Acuerdo 1010 Por el cual se aprueba la incorporación del cambio en los límites de generación y absorción de potencia reactiva de las unidades 1, 2 y 3 de la planta de generación Betania y las respectivas curvas de carga

1010

14 Septiembre, 2017

Curva de carga unidades 1, 2 y 3 de la central Betania

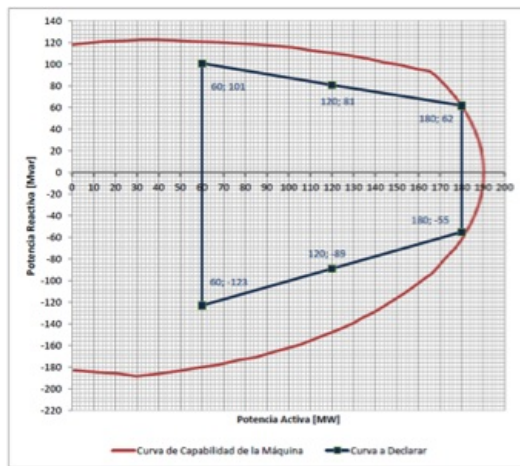
Que como resultado de la realización de las pruebas de potencia reactiva de las unidades 1, 2 y 3 de la planta de generación Betania, se encontraron diferencias en los límites de generación y absorción de potencia reactiva, haciéndose necesario solicitar el cambio de los parámetros de la curva de cargabilidad.
- 3**

Aprobar la declaración de una nueva curva operativa de carga de las unidades 1, 2 y 3 de la planta de generación Betania, en las que se define la capacidad para entrega y absorción de potencia reactiva de la unidad en función de la potencia activa generada así:

Sobreexcitación			Subexcitación		
P [MW]	Q [Mvar] Antes	Q [Mvar] Después	P [MW]	Q [Mvar] Antes	Q [Mvar] Después
60	+60	+101	60	-60	-123
120	+60	+81	120	-60	-89
180	+60	+62	180	-60	-55
